ORD. N° : 999
ANT. : Modificación de proyecto de rotura y reposición de pavimentos por trabajos sanitarios en pasaje Biobío y Tenglo, Antofagasta
MAT. : Envía observaciones a modificación de proyecto de rotura y reposición de pavimentos por trabajos sanitarios en pasaje Biobío y Tenglo, Antofagasta
ADJ. : No hay

OFICIO ELECTRÓNICO

Antofagasta, 05 abril 2026

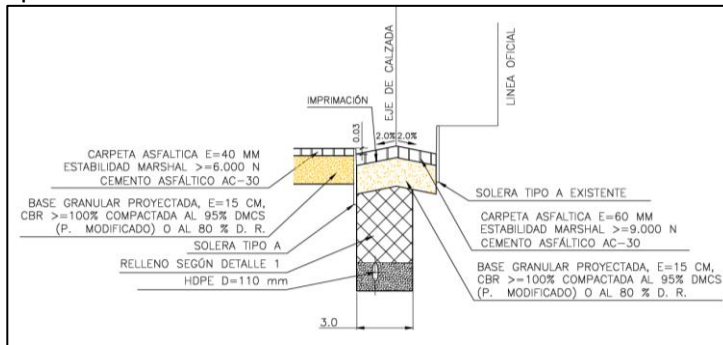
- Indicar corte entre de encuentro entre Tenglo y Huasco, debe quedar similar a lo que se aprobó en la versión anterior:
